# Anlage 3 zum Nahverkehrsplan Berlin 2019-2023

aus SIGNAL 04/2018 (November 2018), Seite 8-12 (Artikel-Nr: 10004160)  
 Senatsverwaltung für Umwelt, Verkehr und Klimaschutz

***IGEB-Kommentar:***

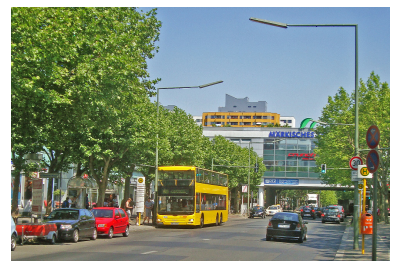
Für den Bedarfsplan zum Berliner Nahverkehrsplan sind zahlreiche altbekannte und einige neue U-Bahn-Streckenverlängerungen betrachtet worden. Nach von der Verkehrsverwaltung nicht dargelegten Kriterien wurden fünf ausgewählt, um für sie Machbarkeitsstudien in Auftrag zu geben: von der U 6 Nord ein Abzweig auf das Gelände des Flughafens Tegel nach dessen Schließung, eine Verlängerung der U 8 Nord in das Märkische Viertel, eine Verlängerung der U 9 Nord zum S-Bf. Pankow, eine Verlängerung der U 7 Süd zum künftigen Flughafen BER sowie eine Verlängerung der U 9 Süd über den S-Bf. Lankwitz bis zur Kreuzung Lankwitz Kirche. Alle fünf Projekte liegen in Außenbezirken und leisten keinen Beitrag zur kurz- bis mittelfristigen Behebung der Engpässe durch wachsende Fahrgastzahlen, da für eine Realisierung mindestens 10 Jahre einzuplanen sind. (Abb: SenUVK / CNB)
